Artikelersetzung SAC-Werkzeugkoffer 400 0072 10 in 400 0237 10 mit erweitertem Lieferumfang

Stand 02.2009

LuK 0016

Bild 3: 400 0238 10

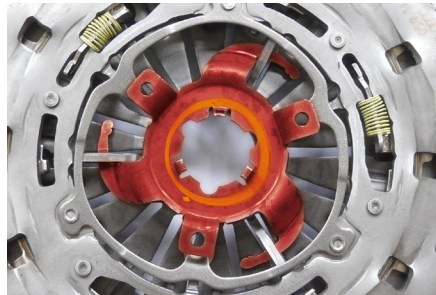
Neu: 400 0238 10

Hierbei handelt es sich um ein Entriegelungswerkzeug für SAC-Kupplungen der neuesten Generation mit Verriegelungsstück, die bei verschiedenen Modellen der Fahrzeughersteller VW/Audi/Seat und Skoda eingesetzt werden.

Bild 5: 400 0111 10

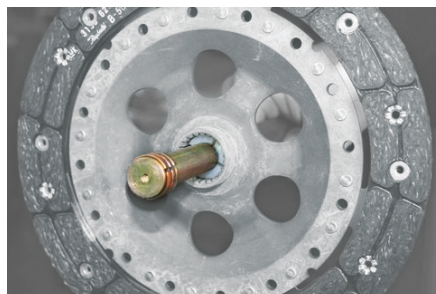
Neu: 400 0111 10

Dieser Zentrierdorn ist für Modelle gedacht, bei denen der Durchmesser der Kurbelwellenbohrung (Aufnahme des Führungslagers) größer ist, als der Durchmesser der Kupplungsnahe, sowie bei Modellen ohne Führungslager.
